MODIFICATION N°3

Mémoire en réponse aux avis PPA

Enquête publique du 16 décembre au 16 janvier 2025

Figure 1 : OAP modifiée avec le prolongement du linéaire de haie situé au sud-est jusqu'au nord pour assurer une continuité (au niveau du rond rouge)

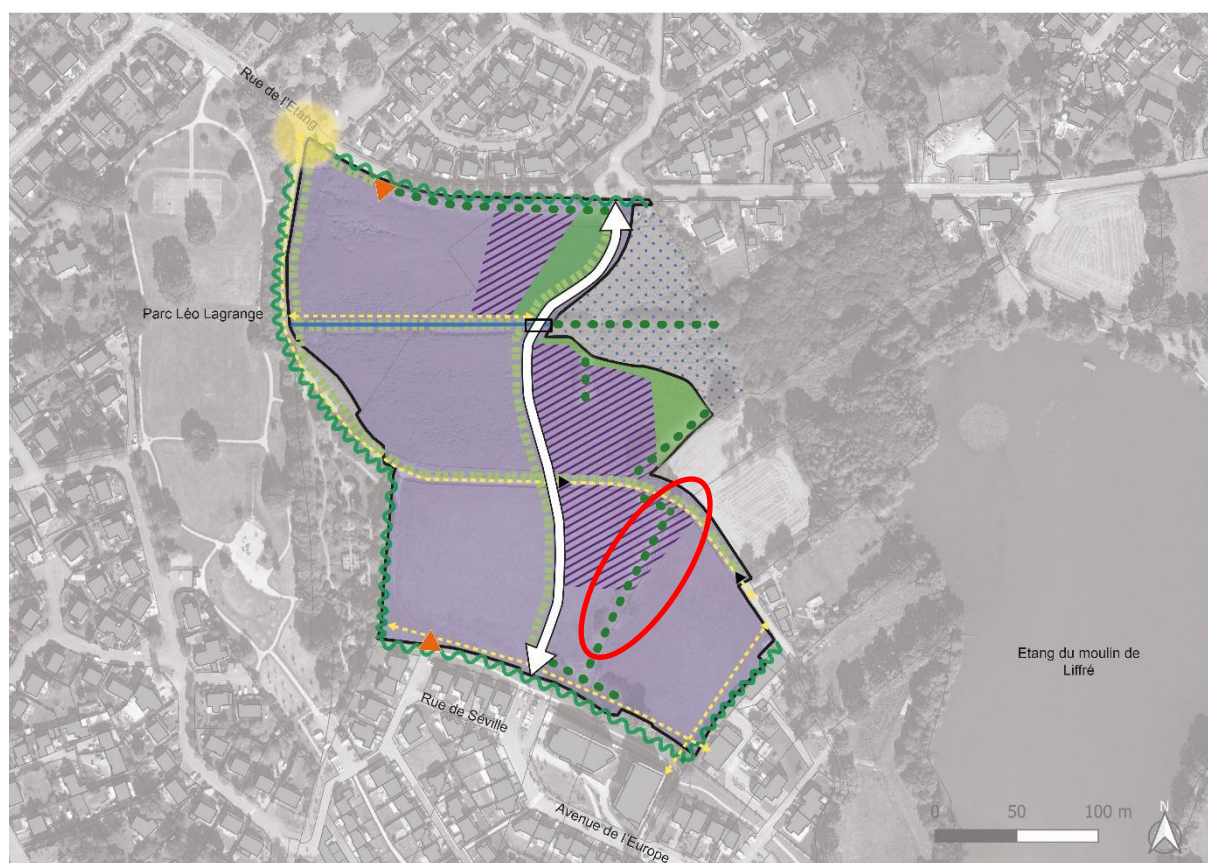
« La protection du linéaire de haie mise en place au sud de l'OAP gagnerait à être prolongée vers le nord en prévoyant un linéaire de (re)création de haie. De même, une connexion est-ouest pourrait être créée en accompagnement du cours d'eau. »

- ⇒ Le linéaire de haie actuellement dessiné au sud-est de l'OAP sera prolongé jusqu'au nord pour former un linéaire continu.

Concernant le cours d'eau, un corridor écologique est présent le long du cours d'eau, permettant de faire la connexion entre le boisement humide à l'est et le parc Léo Lagrange à l'ouest. La haie existante le long du cours d'eau sera maintenue et renforcée par de nouvelles plantations. L'OAP n'est pas modifiée sur ce point car elle prévoit déjà cette connexion est-ouest en accompagnement du cours d'eau.

Figure 2 : OAP modifiée avec l'ajout en hachuré violet, des secteurs privilégiés pour l'implantation de collectif et semi-collectif

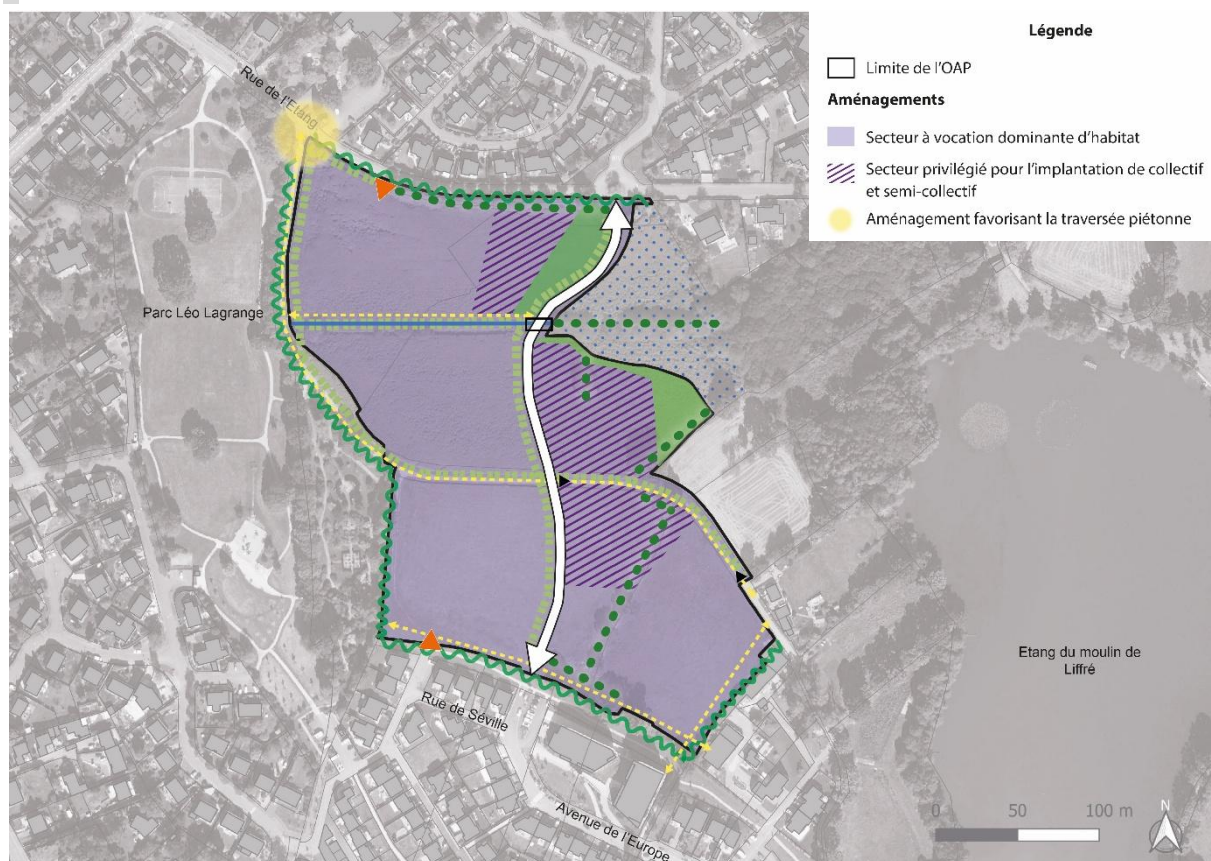
Le schéma d'aménagement spatial de l'OAP devrait être plus précis concernant la répartition des 220 logements en termes de densité (densité uniforme sur toute l'OAP ?), de typologie et de formes urbaines (T1, T2, petit collectif, immeuble, etc.) et de répartition des logements aidés. À cette fin, l'OAP pourrait prévoir des sous-secteurs permettant de préciser la programmation attendue sur l'ensemble de ces points.

- ⇒ Le schéma d'aménagement spatial de l'OAP sera précisé afin d'identifier les secteurs privilégiés pour l'implantation de logements collectifs et semi-collectifs. [La partie graphique de l'OAP sera modifiée en ce sens.](#)

L'OAP ne précisera pas la répartition géographique des logements aidés pour ne pas figer les choses. Cette répartition relèvera de la phase opérationnelle du projet d'aménagement, en lien avec les orientations du Plan Local de l'Habitat.
